*Asunto: Proyecto Modificadorio de las bocas de acceso para el Metro, tramo de la Avda. Gran Colombia*

La Subcomisión Técnica de Áreas Históricas y Patrimonio, conoció el Oficio No. STHV-DMDU-6190, de 1 de noviembre de 2017, suscrito por el Arq. Jacobo Herdoiza, Secretario de Territorio, Hábitat y Vivienda, relacionado con el Proyecto de reubicación de bocas de acceso del Metro de Quito en el sector de La Alameda, presentado por le Empresa Pública Metropolitana Metro de Quito.

**ASUNTO:** Proyecto modificadorio de las bocas de acceso para el Metro  
en el tramo de la Av. Gran Colombia

**GRAFICO 2**  
**PROPUESTA DE REUBICACIÓN PARA APROBACIÓN**

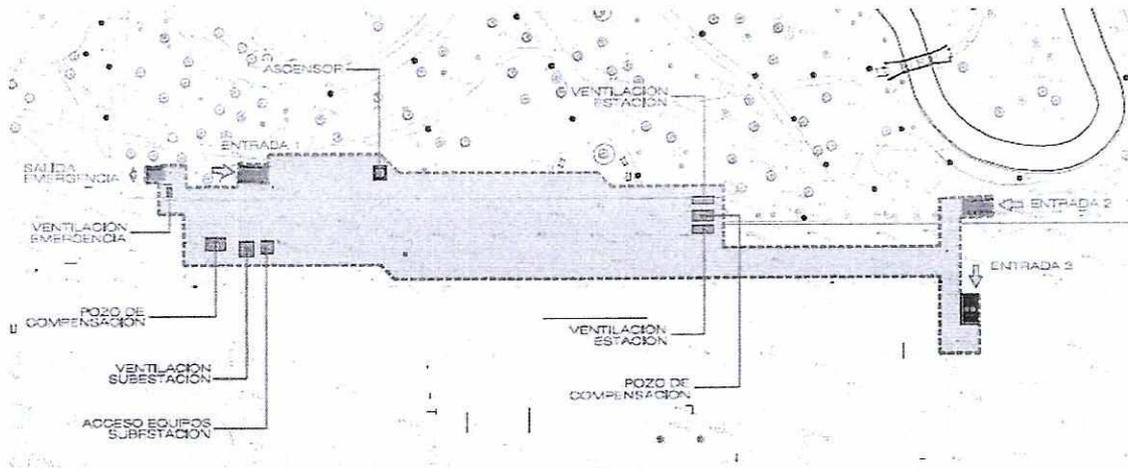
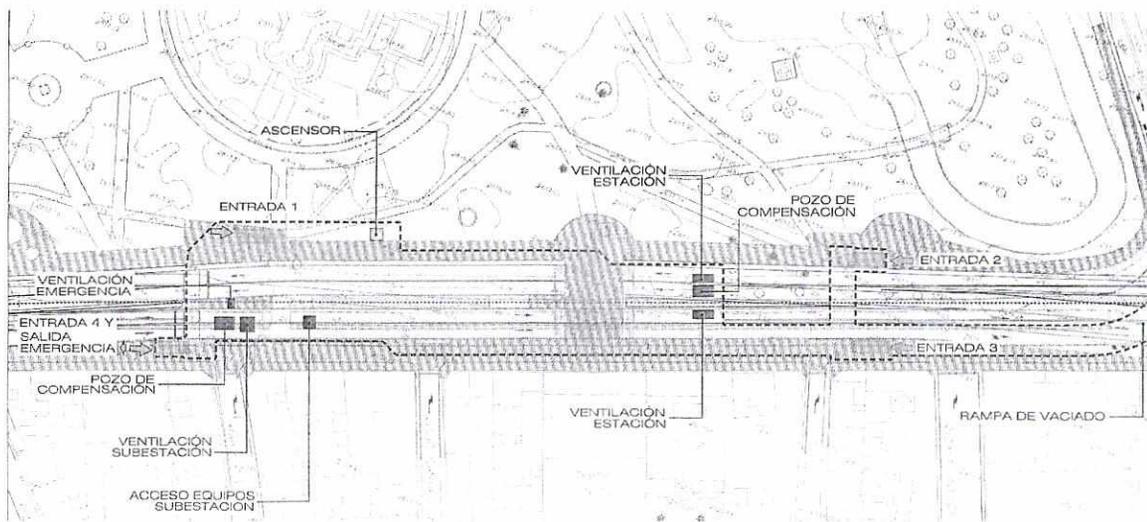
1. Se mantienen en el sitio el ascensor, los pozos de compensación, ventilación de la subestación, acceso de equipos de la subestación, las ventilaciones de la estación, las entradas que corresponden al lado occidental del tramo. (ver gráficos 1 y 2 comparativos).
2. Se reubican la salida de emergencia y se la denomina también como entrada 4, la ventilación de emergencia y la entrada 3 que se ubica de manera paralela a la entrada 2 pero en el lado oriental del tramo. (ver gráficos 1 y 2 comparativos).

Una vez revisada la propuesta presentada para la "**Reubicación de bocas de acceso para la estación La Alameda**", la Secretaría de Territorio, Hábitat y Vivienda emite **INFORME FAVORABLE** debido a que la propuesta mejorará la accesibilidad de los peatones y no causará impacto en el tránsito peatonal en el sector. Es importante aclarar que:

1. El presente informe corresponde solamente a la implantación de las bocas de acceso y elementos técnicos que repercuten a nivel de superficie de la estación "La Alameda".  
A futuro, la Empresa Pública Metropolitana Metro de Quito deberá presentar la solución arquitectónica de la estructura que cubre los accesos o bocas de la estación para su respectiva aprobación.

**GRAFICO 2**  
**PROPUESTA DE REUBICACIÓN PARA APROBACIÓN**

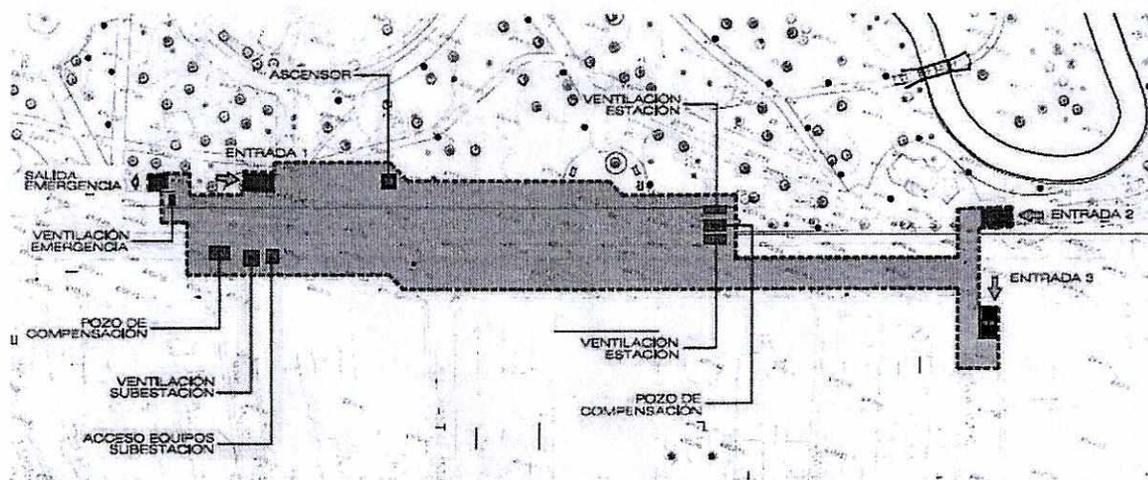
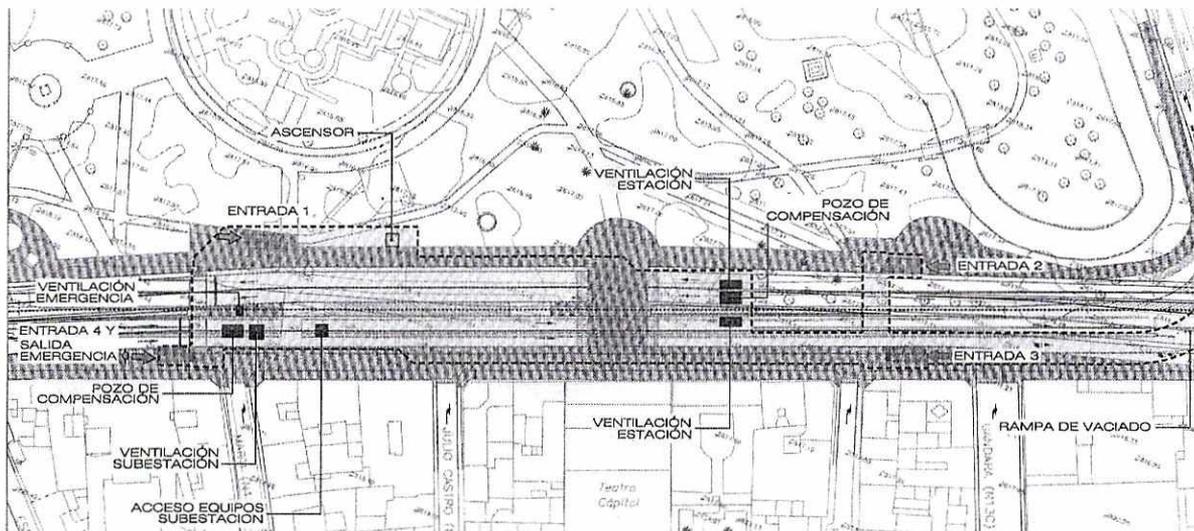
1. Se mantienen en el sitio el ascensor, los pozos de compensación, ventilación de la subestación, acceso de equipos de la subestación, las ventilaciones de la estación, las entradas 1 y 2 que corresponden al lado occidental del tramo. (ver gráficos 1 y 2 comparativos).
2. Se reubican la salida de emergencia y se la denomina también como entrada 4, la ventilación de emergencia y la entrada 3 que se ubica de manera paralela a la entrada 2 pero en el lado oriental del tramo. (ver gráficos 1 y 2 comparativos).

Una vez revisada la propuesta presentada para la "**Reubicación de bocas de acceso para la estación La Alameda**", la Secretaría de Territorio, Hábitat y Vivienda emite **INFORME FAVORABLE** debido a que la propuesta mejorará la accesibilidad de los peatones y no causará impacto en el tránsito peatonal en el sector. Es importante aclarar que:

1. El presente informe corresponde solamente a la implantación de las bocas de acceso y elementos técnicos que repercuten a nivel de superficie de la estación "La Alameda".  
A futuro, la Empresa Pública Metropolitana Metro de Quito deberá presentar la solución arquitectónica de la estructura que cubre los accesos o bocas de la estación para su respectiva aprobación.
